委員質問・意見書

(8月1日) 受付分

柏崎刈羽原子力発電所6号炉及び7号炉

敷地近傍の地質・地質構造について

8. 長嶺背斜及び高町背斜東翼の断層に関する評価（長崎地点）

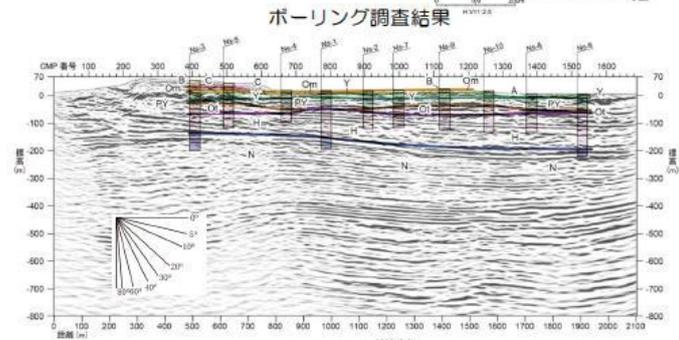
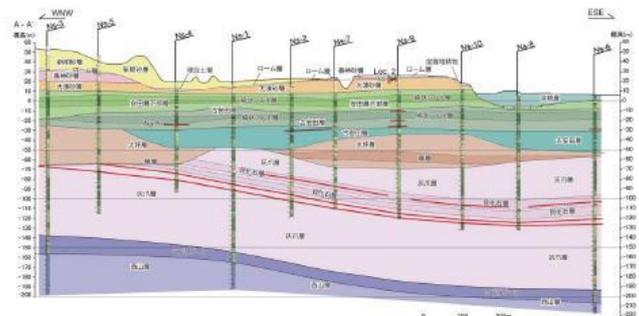
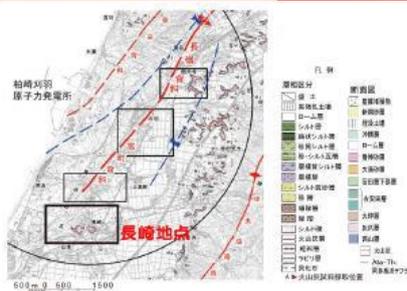
★②H28,9,30,の審査会に「(原子力発電所) 資料 2」P66、「7. 長嶺背斜及び高町背斜東翼の断面に関する評価(長崎地点)において、ボーリング、VSP 検層、反射法地震探査 解析側線をまとめた地図があります。ここに、ボーリング掘削地点 Ns-9 に Loc2 と書かれています。さらに、ボーリング調査結果の断面図には、Ns-9niLoc2、NG▶と書いてあります。NG▶の採取層は大湊砂層上部で標高約 22m と読める図になっています。

8月2日の回答が正しいとすれば、露頭番号 53=元佐藤医院付近の崖地は、**越後線**の西、ボーリング掘削地点 Ns-1 にならなければなりません。標高も 30m、ボーリング調査結果の断面図から見たら大湊砂層などどこにもありません。あるとしたら高さから番神砂層です。岸・宮脇論文 (1996) 原本には露頭番号 53=元佐藤医院付近の崖地は番神砂層標高も 30m で、大山倉吉軽石層 DKP 採取と書かれています。

質問 1、★①と★②の違いどのように説明しますか。

他の審査会でも中子軽石層 (NG) の採取地を示す地図を出して、採取は露頭番号 53 だとしていますが、ボーリング調査結果の断面図の Ns-9niLoc2、NG▶だけは変えてありません。Ns-9niLoc2 の採取地名は「土合」ですが、岸・宮脇は「土合・岩野台団地」北側の崖地を調査したと思われる。そこは「長崎」と言われるところです。活断層研究会は H29,5,12、「団地北側の崖地」でカミングトン閃石が確認できる火山灰=中子軽石層 (NG) を採取しています。
